Stellungnahme zur geplanten Umgestaltung des Bellerbektales

Die Stadt Nortorf hat sich im Rahmen des Aktionsprogramms „Natürlicher Klimaschutz in kommunalen Gebieten im ländlichen Raum“ mit einer Projektskizze „zur Aufwertung des Bellerbektales“ beworben und nunmehr vom Bundesministerium die Aufforderung bekommen, einen formalen Förderantrag zu stellen.

Auszug aus der Varendorfschen Karte 1789-96

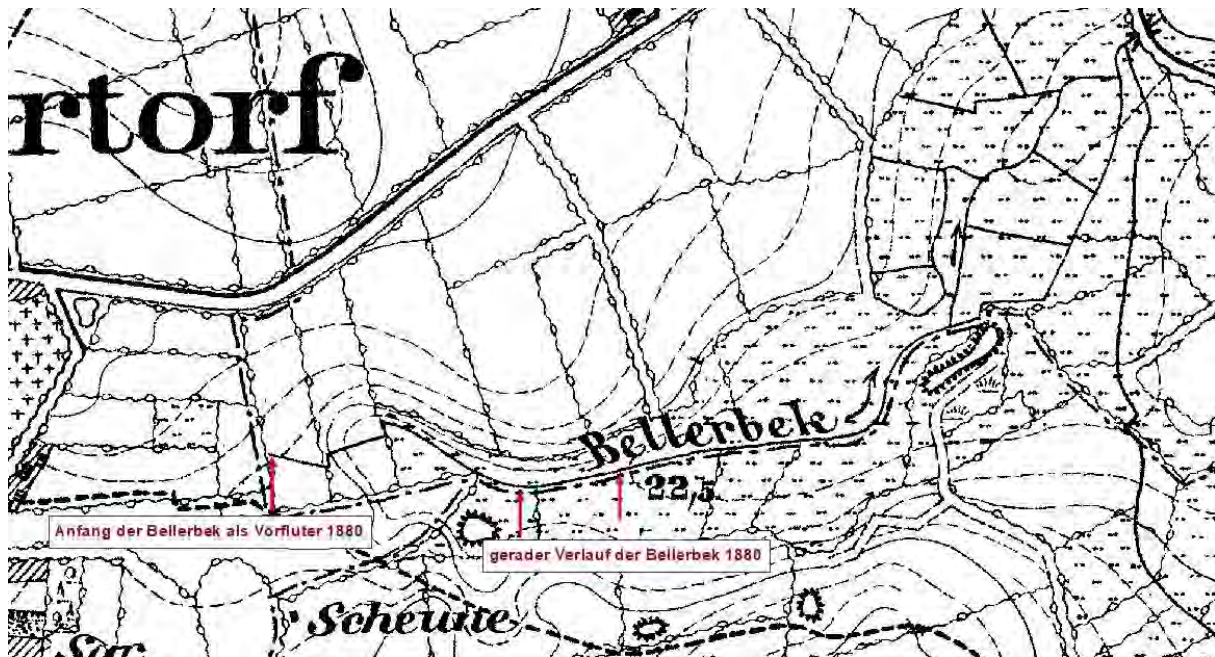
In historischen Karten ist das Bellerbektal im 18. Jahrhundert (Varendorfsche Karte) noch als abflusslose Niederung und im 19. Jahrhundert (TK25 von 1880), die Bellerbek – genau wie die Rehmsbek weiter südlich - als Entwässerungsgraben für die dann in Nutzung genommenen Flächen eingezeichnet. Der Verlauf ist, abgesehen von wenigen Kurven, nie als Mäander angelegt worden. Es handelt sich um ein künstliches Gewässer, das heute als Eingriff in eine Moorniederung angesehen würde.

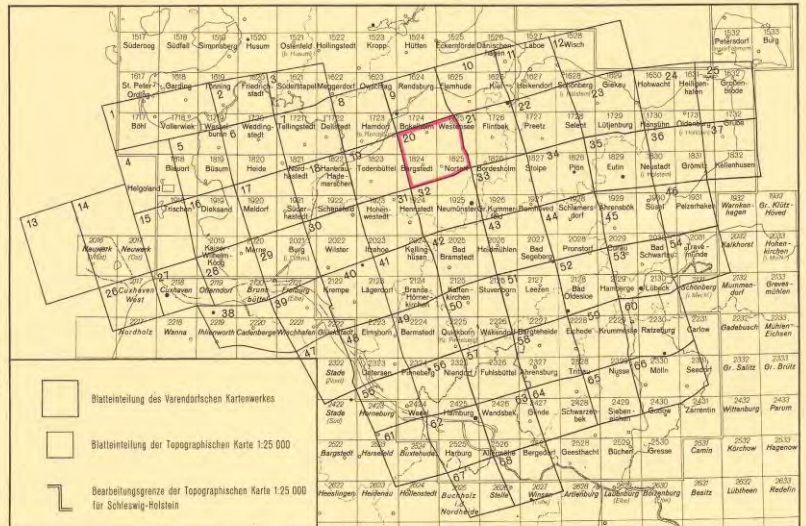
In der Varendorfschen Karte ist die Bellerbek nicht als natürliches Fließgewässer eingezeichnet. Die Moorniederung ist damals noch nicht entwässert worden. Bellerbek und Rehmsbek sind erst später als Entwässerungsgräben (Vorfluter) zur Intensivierung der landwirtschaftlichen Nutzung angelegt worden.

Bellerbekal
Bodenkarte
Quelle: LANIS
- Boden und Geologie - Moorböden -

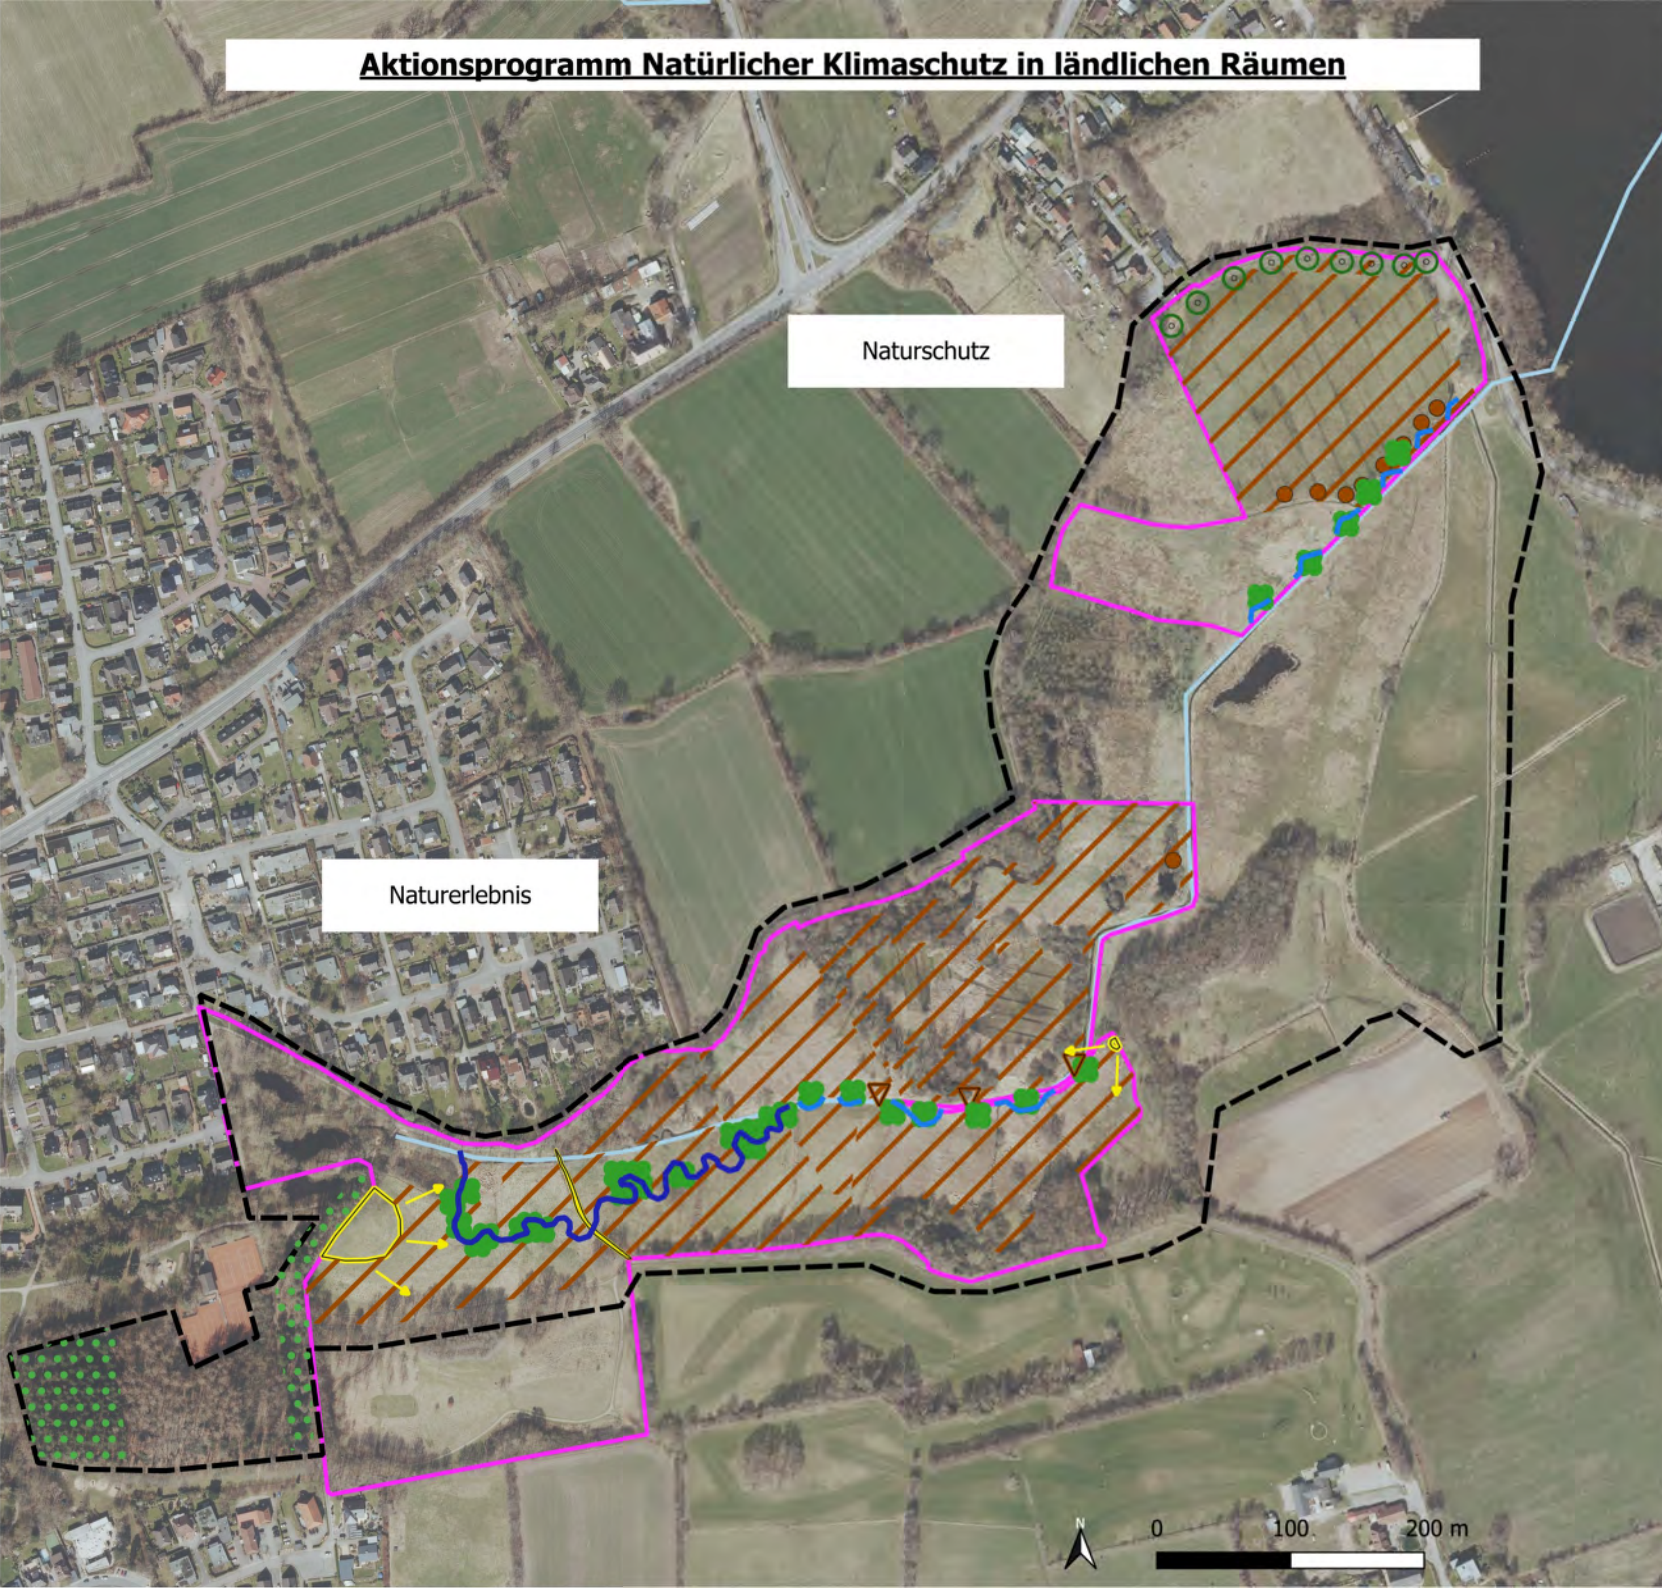
Da es sich bei der Bellerbek-Niederung um ein Niedermoor handelt (s. Anl.3), würden zum Neubau solch eines mäandrierenden Vorfluters erhebliche Torfmengen ausgebagert werden. Dieser Torf müsste zunächst zur Abtrocknung zwischengelagert und dann aus dem Gebiet abfahren werden, denn eine Verbringung auf den Biotopflächen wäre ein weiterer Eingriff und würde zur Verschlechterung der Biotopqualität beitragen. Nur ein geringer Teil könnte evtl. zum Verschluss von Gräben genutzt werden, wobei nach bisheriger Ideenskizze Grabenstau nur weiter im Nordosten vorgesehen sind und ein Transport über die schmalen Wanderwege nicht möglich wäre. Durch die Torfentnahme und -verbringung würden größere Mengen an CO² in die Atmosphäre entweichen, was bekanntermaßen klimaschädlich ist.
